**AVIS DU SERVICE EAU, AGRICULTURE, FORET ET ESPACES NATURELS
DE LA DDTM 06**

Projet 0006400277 - ARIANEO- Commune de Nice

Objet : DAENV - ARIANEO - Demande d'avis à un organisme

Objet : Demande d'instruction sur dossier de demande d'autorisation environnementale de la société SAS ARIANEO à Nice.

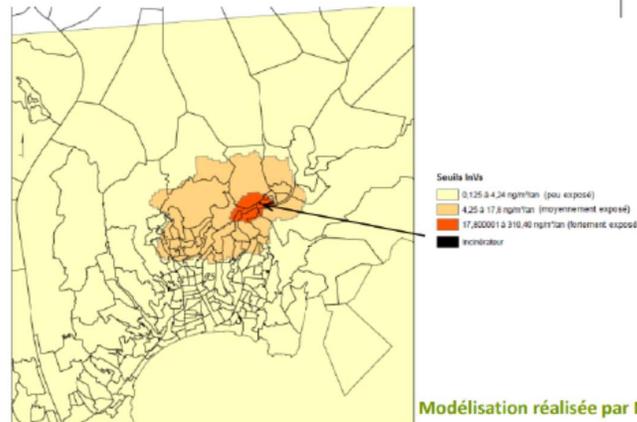
Le point « L'Abadie « bas » » est une zone d'impact maximal. Les autres points sont des zones d'impact secondaire sauf le point « La Trinité » qui est une zone peu impactée.

Extrait la CLIS du
14 octobre 2020
– surveillance
environnementale
2019

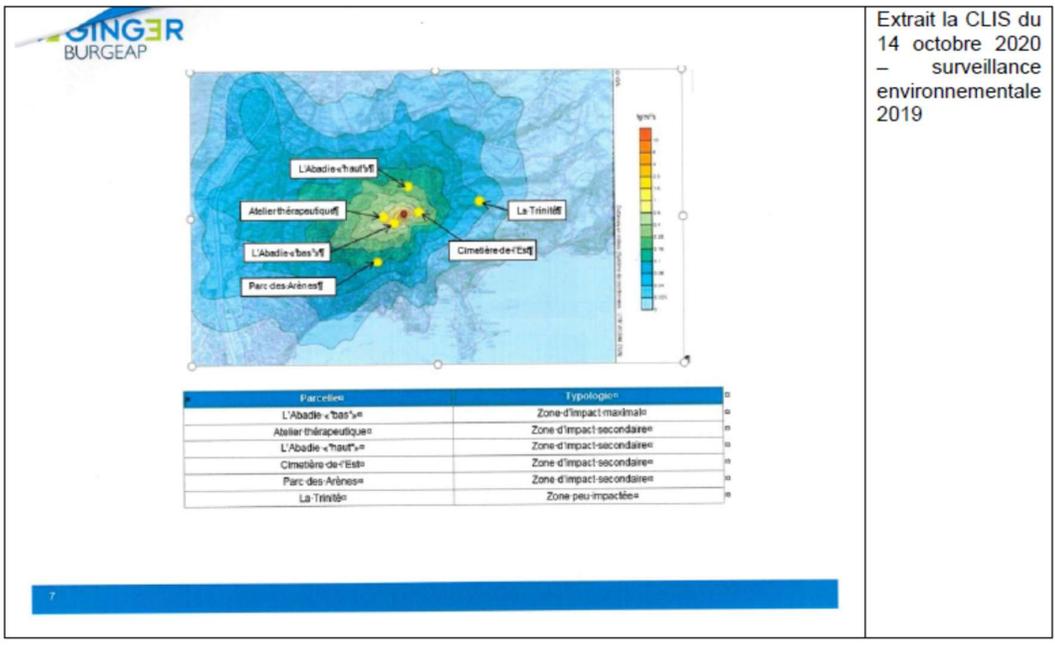
En conséquence, le choix de l'environnement témoin (Abadie Haut et Parc des Arènes) n'est pas cohérent avec le PSE. En effet, l'Abadie haut et Parc des Arènes sont identifiées comme zone d'impact secondaire au même titre que les parcelles Cimetière de l'Est et Atelier Thérapeutique (cf extrait CLIS octobre 2020).
